# RENESAS TECHNICAL UPDATE

製品分類	MPU & MCU	発行番号	TN-SH7-A741A/J	Rev.	第1版
題名	SH7261 電気的特性 tRDH1 の誤記訂正		情報分類	技術情報	
適用製品	SH7261 グループ	対象ロット等	関連資料	SH7261 グループハードウェアマニュアル(RJJ09B0349-0200)	
		全ロット

図 31.12 外部アドレス空間基本バスタイミング  
 (ページリードアクセス、外部リードデータ連続アサートモード)

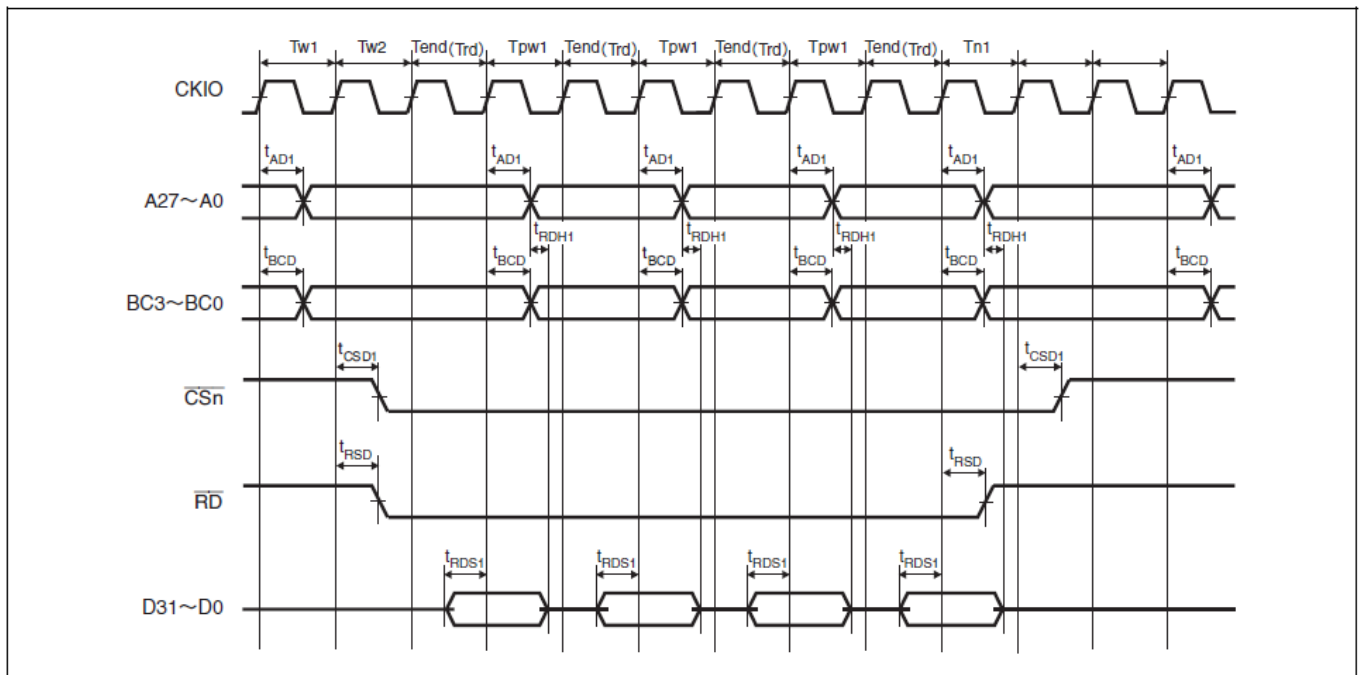
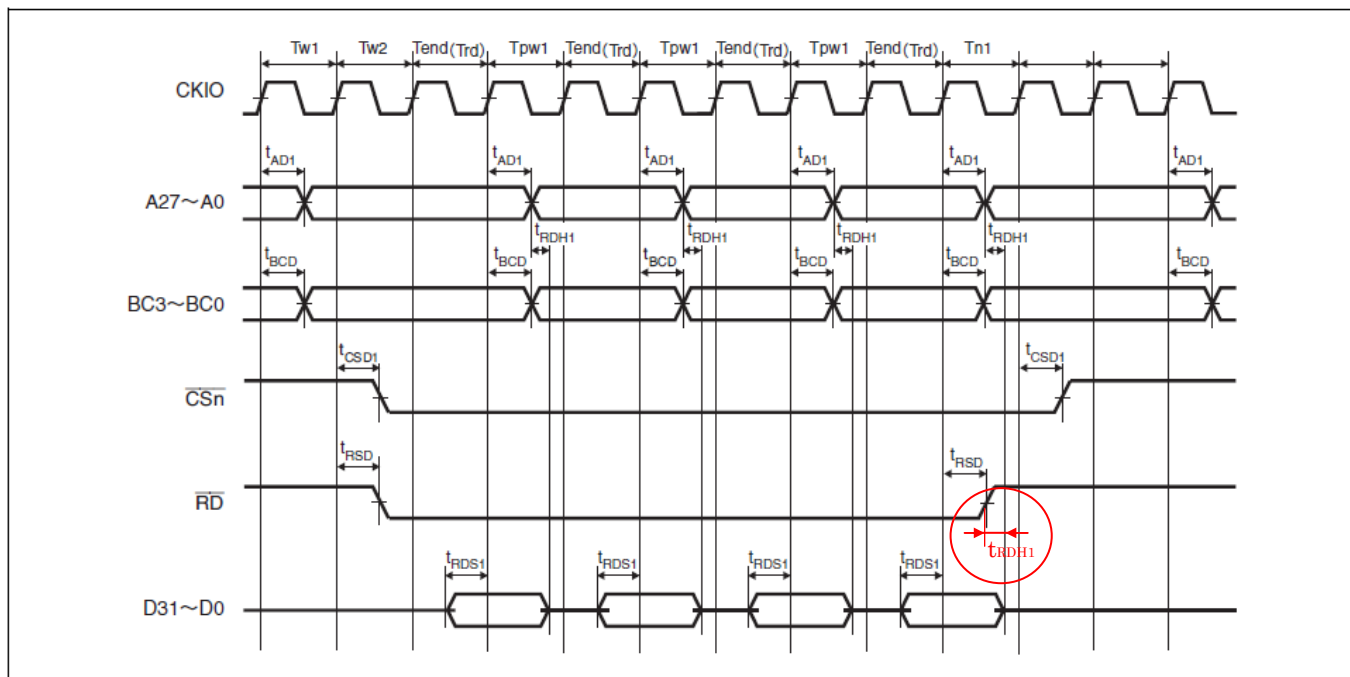
上記適用製品の電気的特性の、バスタイミングのリードデータホールド時間 1(tRDH1)の誤記訂正を連絡いたします。
